Stellungnahme zur fisch- und gewässerökologischen Verträglichkeit einer Kraftwerksplanung an der Ramsauer Ache – Am Felsentor

Dr. rer. nat. Manfred Holzner

Pilsting, den 12.12.18

Abbildung 14: Planungsausschnitt (Ederer Dez 2018) Schwelle Fkm 6,180 - Raue Rampe mit integriertem Niedrigwasserkorridor (Längsschnittzeichnung).

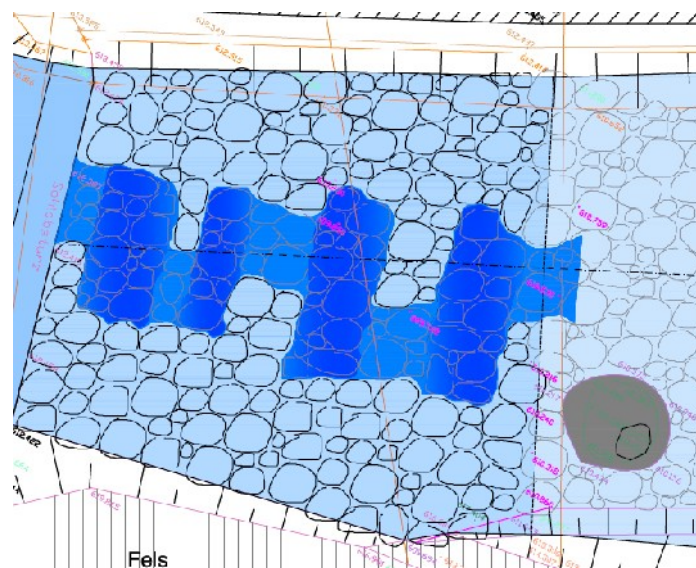
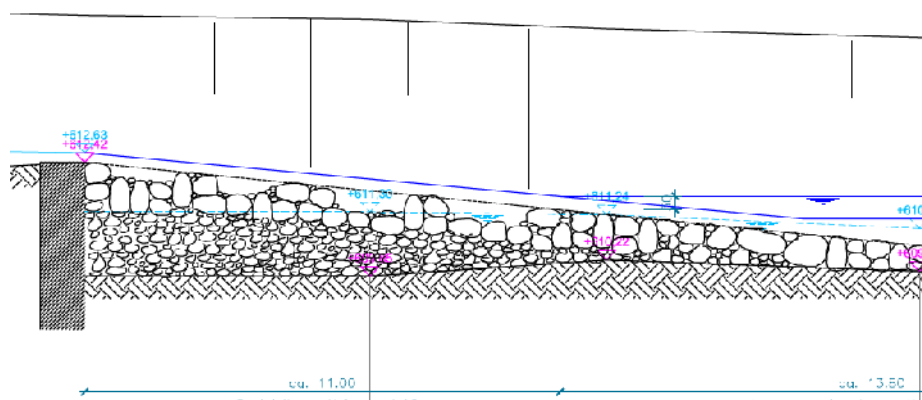
oberhalb des Felsentores dargestellt. Die Planungen beruhen auch auf früheren Abstimmungen mit dem zuständigen Wasserwirtschaftsamt. Es wird eine raue Rampe mit Niedrigwasserbett entstehen, die eine Neigung von 1 : 10 aufweisen wird. In dem Bauwerk sind aufgrund der Bauweise ausreichende Wassertiefen und passende Strömungsgeschwindigkeiten für die Erreichung einer vollständigen Durchgängigkeit an diesem Bauwerk für die Bachforelle und auch die potentiell auftretende Mühlkoppe, die ohnehin eher das oberflächliche Interstitial nutzen wird, sicher gestellt. Eine Fehlleitung ist an dieser Stelle ausgeschlossen da keine Abflussaufspaltung erfolgen soll.

Die Bauwerke werden als geschichtete Blocksteinrampen mit geschichteten Steinen hergestellt (Durchmesser 50 - 120 cm). Das oberflächliche Lückensystem dieser Rampe wird sich mit an den Standort angepasstem Material, dass bei stärkeren Hochwässern über die Bauwerke hinweg getrieben wird, naturnah verfüllen. Eine gewisse Überkiesung mit dem standorttypischen Material ist ohnehin zu erwarten, weil die bereits beschriebenen Starkregenereignisse für massiven Schottertransport sorgen.

Abbildung 15: Planungen IB Ederer Dez 2018 – Anbindungen FAH an Ober / Unterwasser Planungen Wasserkraftwerk Am Felsentunnel.

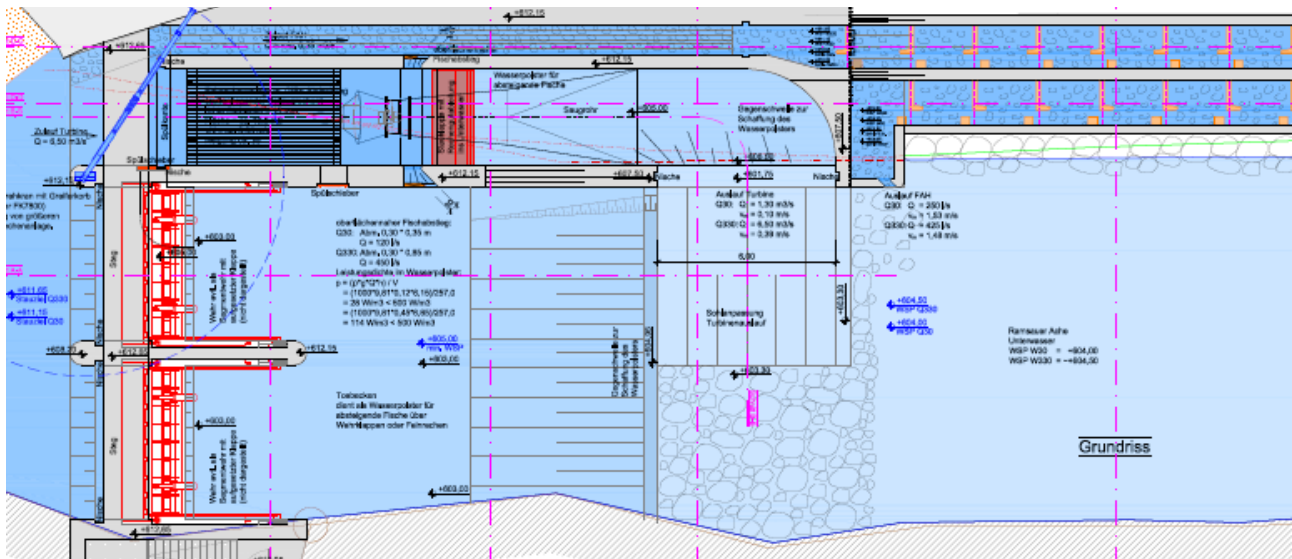
Auf der Abbildung ist das flussabwärtige Ende, an dem der Fischpass einfach gewendet (180° Kehre) wird, nicht dargestellt. Das Wendebecken ist ohne Gefällesprung ausgeführt und stellt daher ein faktisches Ruhebecken dar. Zum Oberwasser hin wird der Fischpass durch einen gefällefreien Kanal mit einer Meter Breite, also etwas schmaler als der Fischpass selbst, dem Fluss oberhalb des Kraftwerkes verbunden. In diesem Bereich findet auch die Anbindung an die Sohle durch Anrampung statt.

Das gesamte Bauwerk erhält eine durchgehende, natürliche Sohle in ca. 0,2 bis 0,3 m Stärke und ist sowohl im Oberwasser, wie auch im Unterwasser erkennbar strömungsparallel und in der Neigung angepasst an den Hauptwanderkorridor des Gewässers (Hauptströmung) angebunden. Die Dimensionierung, wie auch die sonstige Gestaltung erfüllt die Vorgaben des Praxishandbuches für Fischwanderhilfen in der oberen Forellenregion sehr deutlich. Aufgrund des Standortes in der oberen Forellenregion an einem nahezu alpinen Extremstandort für die vorkommenden Fischindividuen wäre aufgrund der hier beobachtbaren Maximalgrößen auch eine kleinere Gestaltung denkbar gewesen, wurde aber nicht weiter verfolgt um eine optimale Durchgängigkeit und nachhaltige Funktionssicherheit des Bauwerkes sicher zu stellen. Grundlegend ist eine Orientierung an einer Bachforelle in Größen bis zu 40 cm bei 8 cm Körperhöhe und 4 cm Körperdicke anzusetzen. Aus diesen Körpermaßen ergeben sich nach DWA 509, dann die abgeleiteten Minimalmaße einer Fischwanderhilfe im fraglichen Bereich, die alle deutlich eingehalten werden (Bsp. Minimale Beckenlänge dreimal die Körperlänge des Dimensionierungsfisches = 1,2 m, umgesetzt wurden 2 m Beckenlänge usw.).

Abbildung 16: IB Ederer Dez 2018 - Längsschnitt durch Rechen und Turbinenanlage.

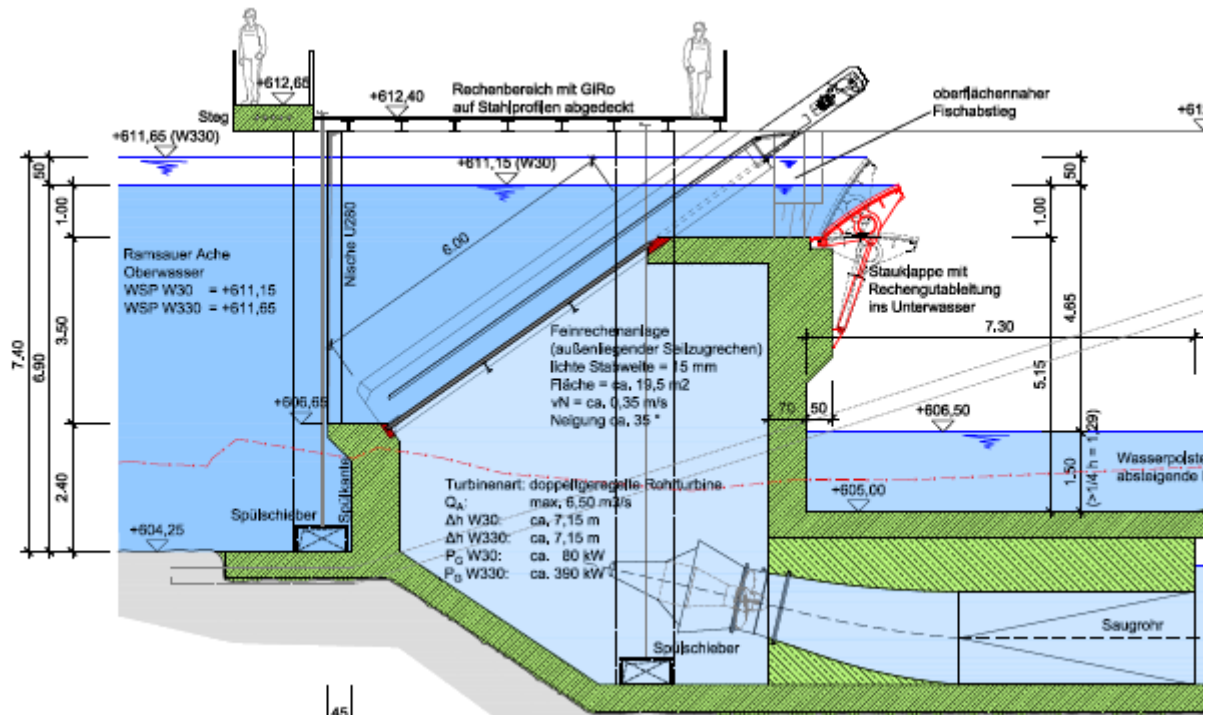
Für alle trotzdem flussab auf das Kraftwerk treffenden Fischindividuen, ist ein flach geneigter (35°) Vertikalrechen mit 15 mm lichter Weite vorgesehen. Die geringe Anströmgeschwindigkeit und die Lage des Einlaufrechens deutlich über dem Gewässergrund (2,4 m) stellen einen zusätzlichen Schutz vor eindringenden Fischen dar. Die berechnete Fließgeschwindigkeit vor dem Rechenfeld ergibt sich bei einem maximalen Ausbauzufluss von $6,50 \text{ m}^3/\text{s}$ zu ca. $0,33 \text{ m/s}$ ($= 6,50 \text{ m}^3/\text{s} / 19,5 \text{ m}^2$ Rechenfläche). Dieser Wert liegt deutlich unter dem als zureichend angesehenen Wert gültigen von $0,50 \text{ m/s}$. Bei geringeren Abflüssen im Jahresverlauf (Beispielsweise in der Laichphase der vorkommenden Bachforelle im Winter bei Niedrigwasser s. MQ Winter bei $3,49 \text{ m}^3/\text{s}$) reduziert sich dieser Anströmungswert noch weiter, im Mittel auf weniger als die Hälfte der im Maximum angegebenen $0,33 \text{ m/s}$. Das folgende Bild zeigt einen entsprechenden Planausschnitt.

Die Anströmgeschwindigkeit am Rechen liegt also so niedrig, dass auch schwimmschwache Fische Individuen problemlos ausweichen können. Selbst kleine Jungfische der Bachforelle haben bei Werten um 0,15 m/s keine Schwierigkeiten der Strömung zu widerstehen, zumal sie sich bevorzugt entlang von Unterständen, also entlang der Sohle oder der Flussufer bewegen werden, um dem Frassdruck der größeren Artgenossen zu entgehen. Zudem ist der Einlaufbereich gut 2,4 m über der Gewässersohle in diesem Bereich angeordnet. Die Abstiegskorridore sind auf der folgenden Abbildung verdeutlicht.

Abbildung 17: Ederer Dez 2018: Rechenanordnung und Fischabstiegskorridore.

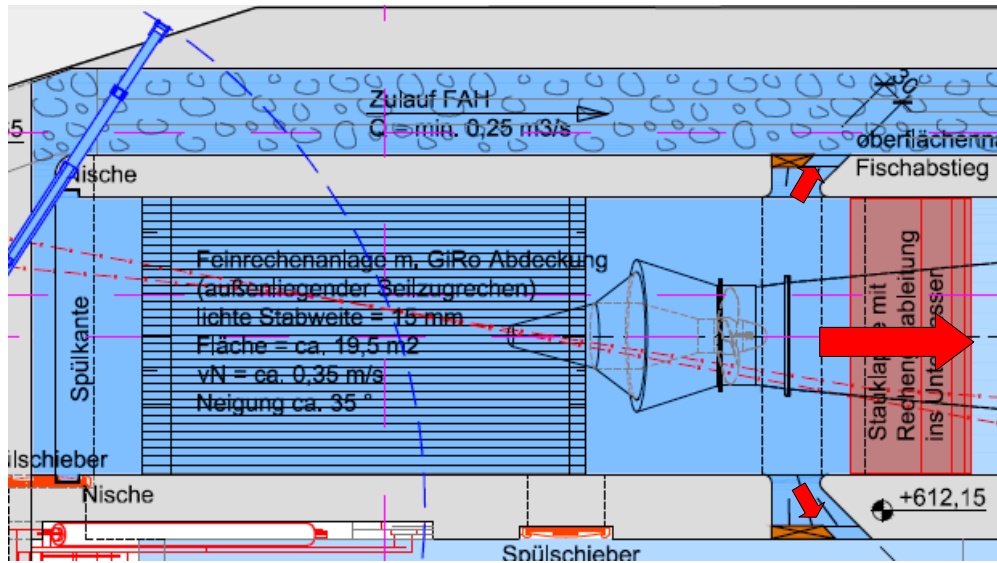
Beidseitig finden sich Öffnungen mit den Abmessungen $0,3 \times 0,35$ m über die konstant Wasser abgegeben wird. Bei Q30 ergeben sich hier Abflussmengen von ca. 120 l/s. Mit steigendem Oberwasserstand nimmt diese für den Fischabstieg zur Verfügung stehenden Abflussmenge bis auf ca. 450 l/s zu (Q330). Periodisch öffnet sich, je nach Rechengutanfall, dann zusätzlich die Spülklappe in Fortsetzung des Rechenfeldes, wo potentiell auch Fische, aber bevorzugt das ankommendes Rechengut, dann ins Tosbecken des Kraftwerks abgeleitet werden können.

Zusammenfassend kann für den Fischabstieg festgestellt werden, dass an diesem Standort eine überwiegende flussabwärts führende Fischbewegung zu erwarten ist, wenn aufgrund von Hochwasserabflüssen der eigentliche Kraftwerksbetrieb in Bezug auf die Lockströmungen in den Hintergrund tritt. Für die außerhalb dieser begrenzten Kernzeiten stattfindenden Wanderbewegungen insbesondere der Bachforelle, wird ein System aus Fischschutz (Rechen) und Fischabstiegseinrichtungen bereitgehalten, das den derzeitigen Wissenstand selbst für problematische Fischarten nach gängiger Einschätzung übererfüllt. Das verbleibende Restrisiko hinsichtlich Turbinenschädigung betrifft allenfalls sehr schwimmschwache und damit sehr kleine Fischindividuen, die gleichzeitig das geringste Schadrisiko in der geplanten Turbine aufweisen. Durch die gleichzeitig erfolgende erhebliche Verbesserung der Gewässerdurchgängigkeit flussauf ist hier aber von einer erheblichen Überkompensation auszugehen, vor allem da auch bisher die Passage der Bauwerke flussab ein erkennbares Schadrisiko aufwies.
